**DIRECCIÓN DE AUDITORÍA DE PROYECTOS
DEPARTAMENTO SEGUIMIENTO DE PROYECTOS**

No. 01/IT/2022/DSP/DAP

INFORME DE VERIFICACIÓN TÉCNICA No.1 DEL PROYECTO:

**“Construcción del Edificio Multifuncional de Talleres y Laboratorios en el Centro
Universitario Regional de San Pedro Sula de la Universidad Pedagógica Nacional Francisco
Morazán”**

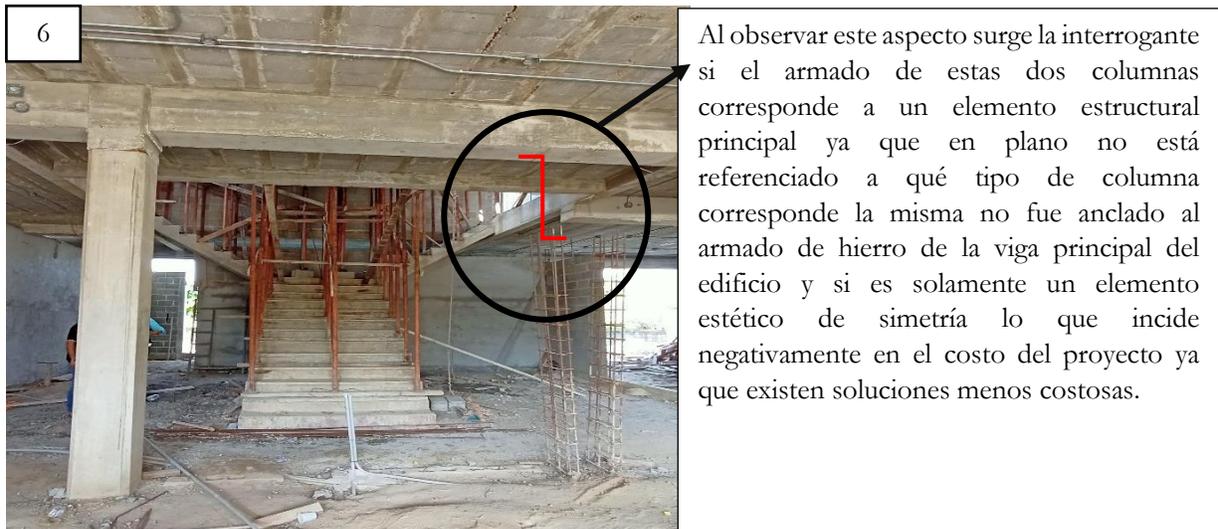
2. Estructuras de Concreto sin fundición y armados de varillas de hierro con problemas de corrosión.

El día 2 de la visita del TSC, Al revisar y verificar las estructuras de concreto (castillos soleras y columnas C-1, C-2, C-4, C-9) del primer nivel se pudo constatar que no fueron fundidas al mismo tiempo que las columnas principales C-13 y C-14 y las vigas V-10, V-2, V-3, V-4, V-5 las cuales forman el marco rígido del edificio y que el hierro igualmente está conectado con la cimentación de estas columnas y vigas principales; se verificó que el armado de hierro de los castillos y columnas aún sin concreto es un tipo de armado para soportar carga mayor que solamente las paredes internas del edificio, se dio la explicación por parte de los ingenieros residentes tanto de la empresa supervisora como del contratista que estaban siguiendo el diseño entregado en lo requerido en las bases de licitación.

Igualmente manifestaron que al momento de comenzar a fundir los elementos estructurales se dieron cuenta que no había alineación con las columnas principales del primer nivel con del segundo y tercer nivel y que habían ejecutado cambios sustanciales estructurales y habían consultado con su propio ingeniero estructural y les había dado solución verbal únicamente.

Dichas estructuras secundarias que aún no han sido fundidas en todos los niveles se harán hasta conectarlas con las vigas principales del marco rígido perforando dichas vigas y colocar epóxido para cerrar dichas perforaciones. **Existe un riesgo tangible de que realicen dichas actividades cuando no han sido aprobados por un ingeniero estructural** que pueda asegurar que las estructuras del marco rígido principal no perderán su resistencia de todo el edificio ya que en estos momentos se encuentran cargando el peso de las losas de concreto y la misma con sus respectivos elementos como son los nervios y bloques de 6”.

Se encontró que el hierro de las estructuras que aún no han sido fundidas se encuentra corroídas y que igualmente necesitan las recomendaciones de un ingeniero estructural para su restauración o cambio y principalmente emita opinión del diseño en el sentido de que si tanto el armado como la falta de empalme de los elementos sin fundir es el adecuado y no inciden negativamente en la seguridad integral del usuario.

2. Se requiere que el diseño estructural del edificio sea revisado, aprobado y entregado por un ingeniero estructural debido a los cambios que han surgido durante la ejecución.
Todos los cambios estructurales, electromecánicos e hidráulicos deben estar debidamente documentados, respaldados y aprobados por cada experto en el área (planos firmados por el especialista o responsable).

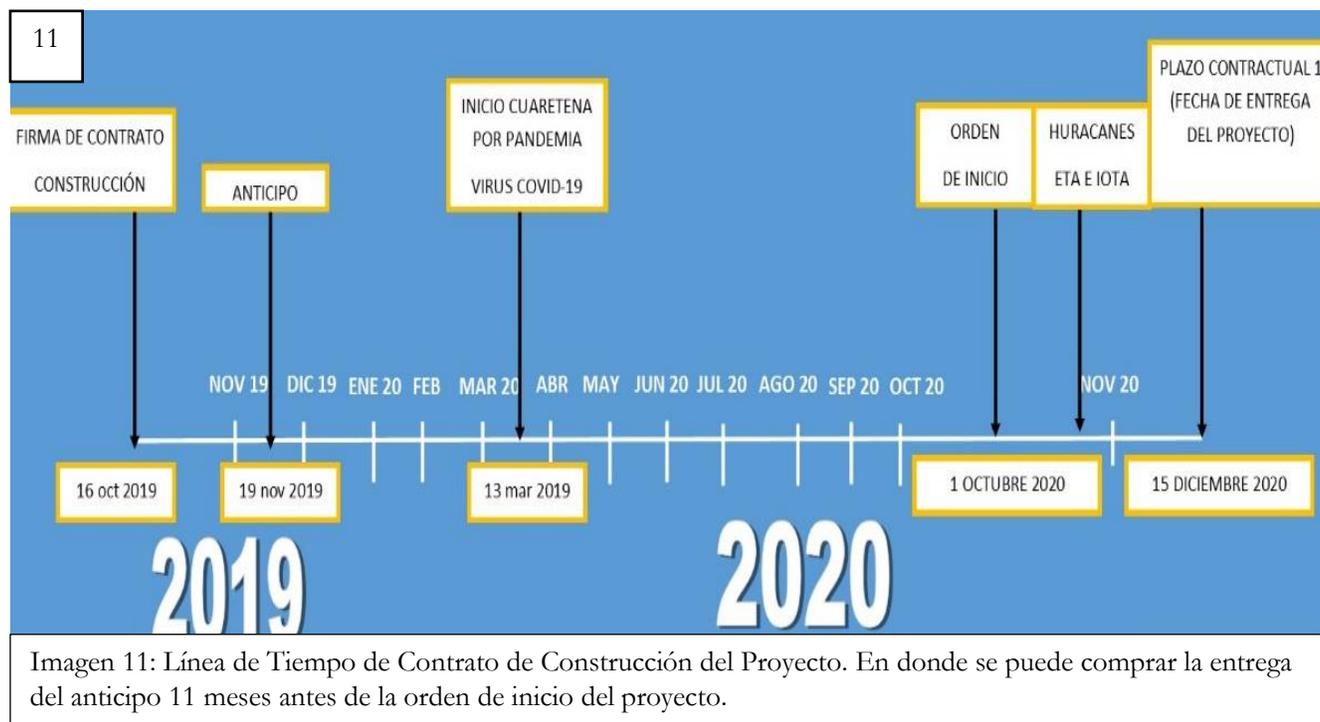
1. Planos y diseño incompletos

Los planos no están completos, lo cual ocasionó un atraso significativo en el trámite de permiso de construcción en la Alcaldía de SPS, como se puede constatar en el informe de supervisión del mes enero 2020:

“De acuerdo a la comunicación recibida de parte de la Dirección de Permisos de Construcción de la Alcaldía de San Pedro Sula **se tiene que hacer algunas reformas a los planos, así como también la elaboración de nuevos planos faltantes.** El licenciado Jaime García informó que ya se está trabajando en el diseño arquitectónico y así llenar los requisitos solicitados y realizar la entrega de toda la documentación corregida y faltante para continuar con el trámite del permiso de construcción de la obra y proceder a emitir la Orden de Inicio a la Empresa DICONSET para la ejecución de la Obra”.

7. En próximos proyectos exigir a los consultores que elaboran los diseños que se apeguen a los lineamientos y reglamentos de cada municipalidad donde se ejecutara el proyecto para entregar los juegos de planos completos, someterlos a una exhaustiva revisión y así evitar atrasos en la solicitud de permisos de construcción.

Imagen 12: Fotografías extraídas de informes de supervisión del mes de enero 2021, en donde se puede observar la compactación del material selecto, pero no así no las alturas o espesores de las capas de relleno.

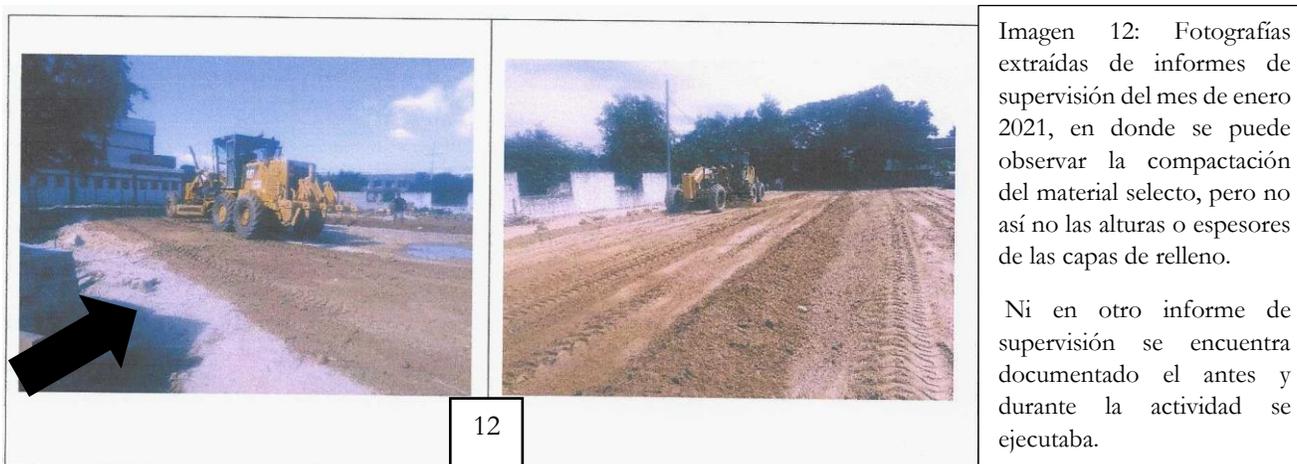
En el informe de supervisión de enero 2021, se puede comprobar que con la tala de árboles y desenraizado hubo movimiento del material de relleno que se debió volver a compactar; se realizaron las pruebas Proctor; la primera no fue satisfactoria por lo que se realizó con el material nuevamente compactado y con menos humedad por lo que ya se obtuvieron los resultados esperados; **no hay reporte de acarreo de más material selecto al sitio.**

Ni en otro informe de supervisión se encuentra documentado el antes y durante la actividad se ejecutaba.

Tomando en consideración todo lo anterior y que dicho material fue adicionado en orden de cambio #1 (anexo #2) por un costo total de **Un millón Cuatrocientos Ochenta y Cuatro Novecientos Noventa y Siete Lempiras con Veintiuno Centavos L 1,484.997.21**, solamente se reportan en informes de supervisión 2,496.00 m³ de los 4,932.89 m³ pagados. que de igual manera no se encontraron en expedientes los planos topográficos con los niveles naturales del terreno y después del relleno; por lo que es necesario aclarar dicha situación.

9. Solicitar documentación soporte que justifique los acarreos pagados del material de relleno; como levantamiento topográficos antes, durante y después del relleno firmados por los contratistas, ubicación de bancos de materiales, certificación por parte del supervisor sobre la calidad del material real ejecutada, recibos de entrega de materiales con numeración firmados por encargado que recibe el material en el proyecto, cantidad de material, hora, fecha y placa del vehículo, evidencia fotográfica de cada etapa (antes, durante y después) del relleno señalando ubicación y alturas de relleno, memoria de cálculo completa del relleno, notas en bitácora y otras que la administración establezca pertinente para que la actividad este con la evidencia suficiente.
